# febi 26775

Aplicações:  
Mercedes-Benz motores CDi

Referência OE 646 200 05 70

## Tensor de correia

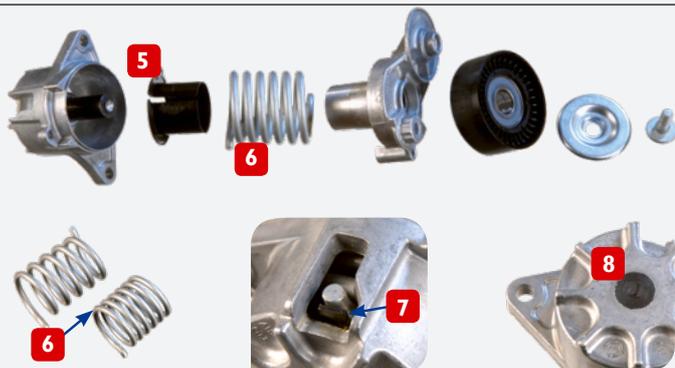
Por razões de design, no lançamento do veículo, foi utilizado o tensor da correia (OE 611 200 04 70), que pode originar ruído (o fabricante substituiu para uma nova versão).

O ruído ocorre devido ao facto da mola ser demasiado longa e entrar em contacto com a base do suporte (1). Apenas as características torcionais da mola são importantes para esta aplicação (2), (6).

O ruído é provocado pelo contacto entre o metal da mola e o metal do suporte, quer no veio que centra a mola (3), quer na base onde a mola assenta (4).

Um casquilho de plástico com elevada resistência ao desgaste distancia a mola da base do suporte e evita o contacto de metal com metal, onde a mola está localizada. Uma vez que apenas as características torcionais da mola são relevantes, a altura foi reduzida (6).

A mola estabelece contacto com o casquilho de plástico (7), impedindo de tocar na base do suporte. Desta forma, não ocorre nenhum ruído. Na nova versão (8), foi colocado um pino de aço na base do suporte de forma a centrar a mola.
